改善箇所説明図

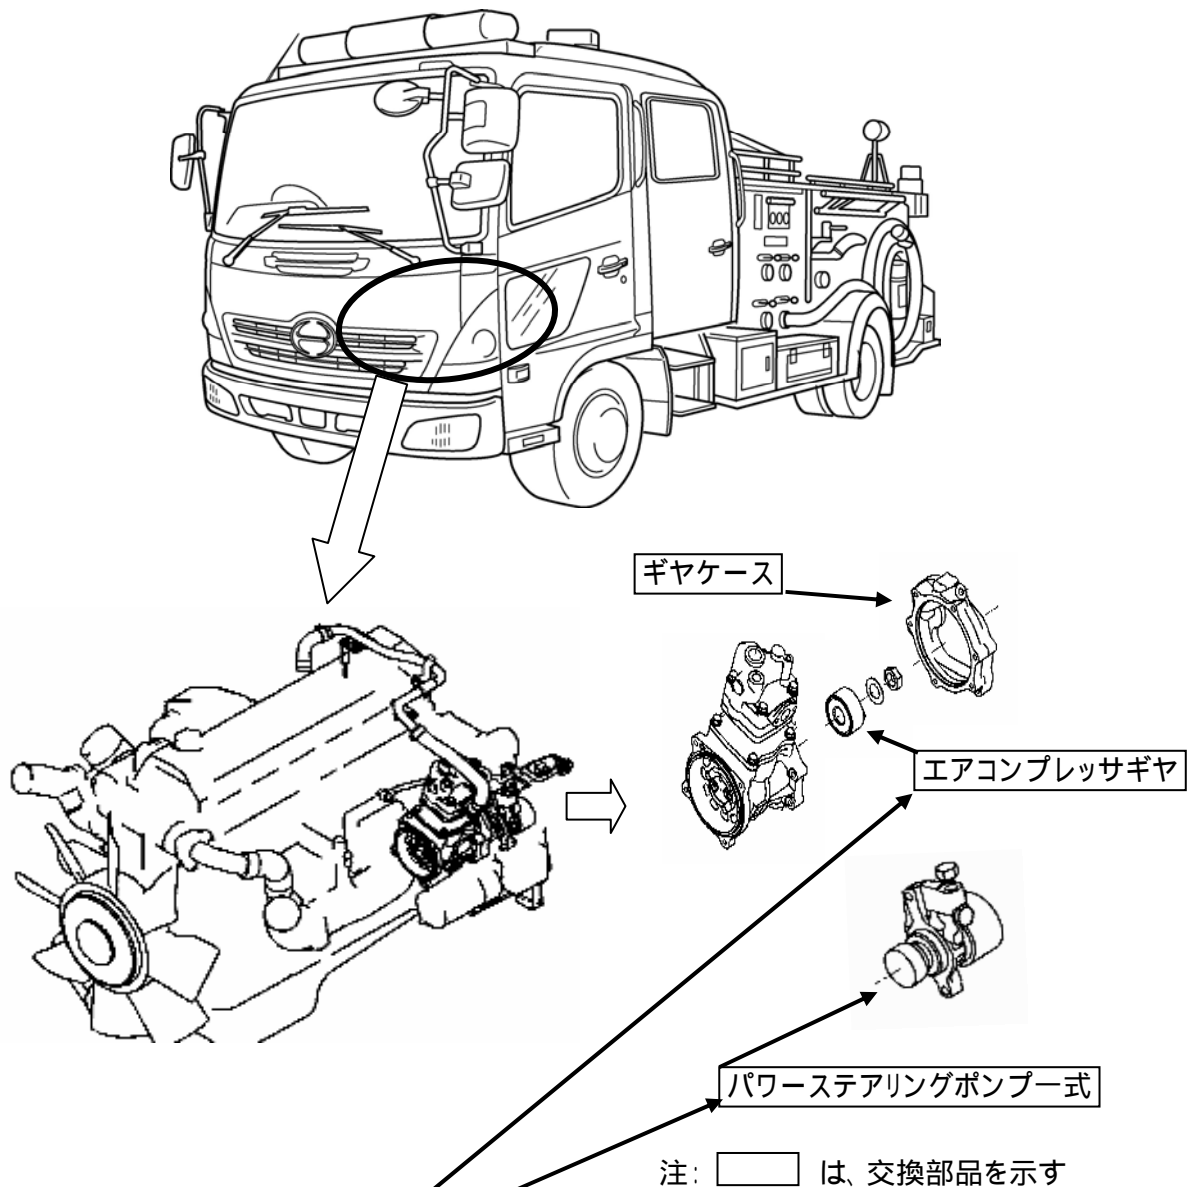
基準不適合発生箇所

消防車において、エンジンのパワーステアリングポンプを取り付けるフライホイールハウジングの穴位置が不適切なため、パワーステアリングポンプギヤと当該ギヤに噛み合うエアコンプレッサギヤのバックラッシュがないものがある。そのため、当該ギヤが損傷して異音が発生し、そのままの状態で使用を続けると、最悪の場合、パワーステアリングポンプシャフトが折損し、操舵力が増大して基準に適合しないおそれがある。

改善の内容

全車両、パワーステアリングポンプ式を対策品に交換するとともに、エアコンプレッサギヤ並びにギヤケースを交換する。

識別 ; 交換後のパワーステアリングポンプの裏面に黄色ペイントを塗布する。
